OGGETTO: progetto di "Razionalizzazione della rete di alta tensione nelle aree di Venezia e Padova" presentato da Terna rete Italia s.p.a. - prime osservazioni ai sensi dell'art. 24 D.lgs. 152/2006

Razionalizzazione della rete elettrica di alta tensione nelle aree di Venezia e Padova

OSSERVAZIONI Prime indicazioni

OGGETTO: PROGETTO TERNA RETE ITALIA S.P.A. PER TERNA S.P.A. PER COSTRUZIONE ED ESERCIZIO DELLA RETE DI ALTA TENSIONE NELLE AREE DI VENEZIA E PADOVA - OPERE SITE NEI COMUNI DI CAMPONOGARA, DOLO, FOSSÒ, MIRA, STRÀ, VENEZIA E VIGONOVO (VE) E LEGNARO, PADOVA, SANT'ANGELO DI PIOVE DI SACCO E SAONARA (PD) – OSSERVAZIONE PER LA VALUTAZIONE DI IMPATTO AMBIENTALE (VIA) – ART. 24 D.LGS 152/2006

Stralcio tavola "Corografia area di intervento Malcontenta/Fusina "C" – Interventi previsti (progetto procedura 2008)

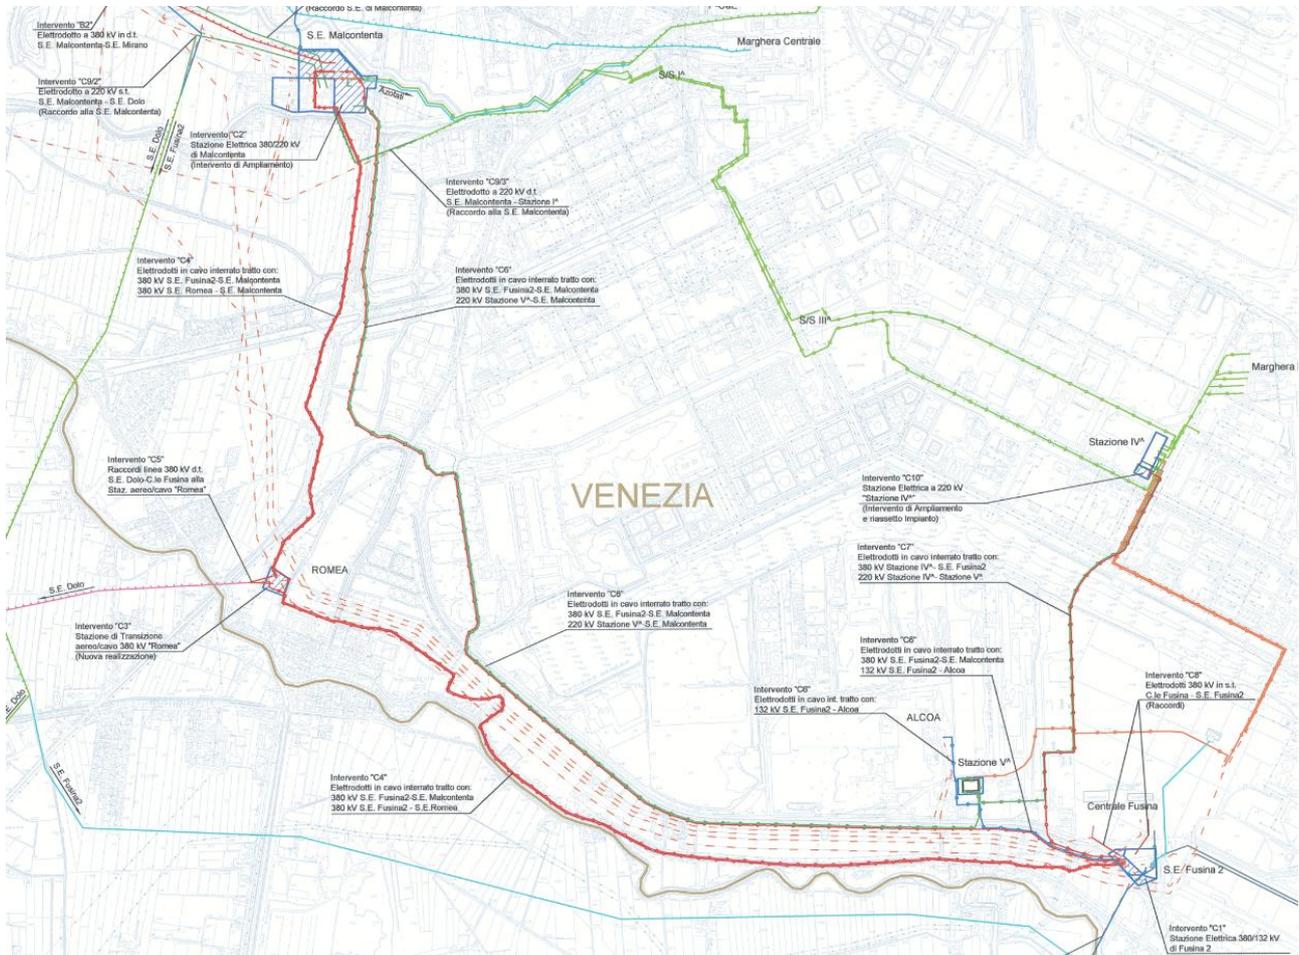
Va ricordato che il progetto presentato nel 2008, sempre relativo alle tratte Dolo-Camin e Fusina – Malcontenta, prevedeva la realizzazione delle seguenti linee a 380kV in cavo interrato (evidenziate nella immagine di seguito riportata):

Nel caso del SIA in oggetto, Terna avrebbe potuto individuare nell'asse "infrastrutturale" dell'idrovia il sedime per la realizzazione della linea elettrica in cavo, atteso che oggi tecnologicamente è possibile utilizzare la tecnologia del cavo estruso XLPE, così come avviene in tutto il mondo (Italia compresa).

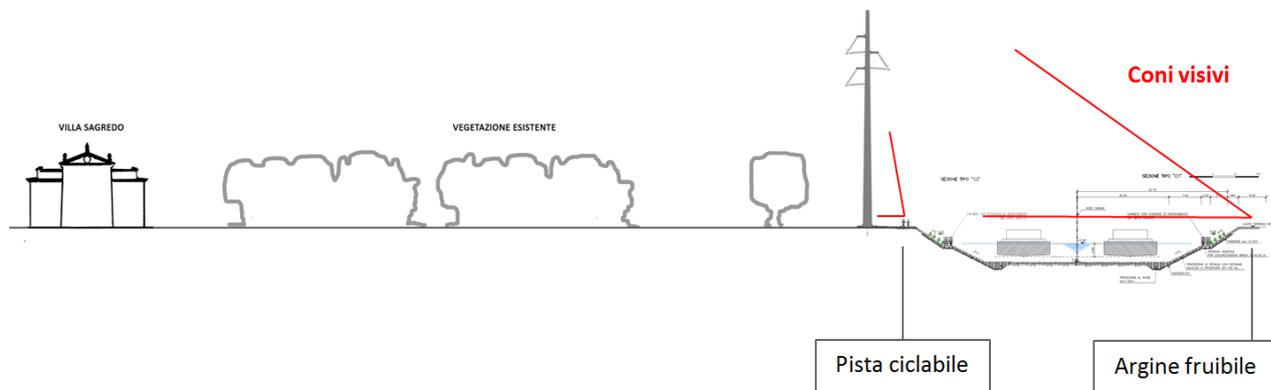
Rispetto alle mitigazioni paesaggistiche proposte per Villa Sagredo, si ritiene importante sottolineare come Terna non affronti le seguenti questioni fondamentali dal punto di vista paesaggistico:

- è stato verificato solo il livello di interferenza che il progetto genera rispetto a chi fruisce il Bene, ovvero il suo proprietario e gli ospiti della villa (ristorante e convegni), non anche rispetto a chi fruisce il Bene da un'area pubblica, come ad esempio l'idrovia. Il fotoinserto elaborato dal punto di ripresa S14a, elaborato da Terna, ne è l'esempio. Il paesaggio, infatti, deve essere interpretato come "campo" e "controcampo";

Se le misure mitigative possono in qualche modo, appunto, mitigare la visione dell'elettrodotto da parte di chi fruisce il Bene, dall'altra tali mitigazioni sono ininfluenti per la popolazione che, percorrendo gli argini dell'idrovia e la viabilità esistente, può osservare la villa che è un Bene pubblico (altrimenti non sarebbe tutelata).
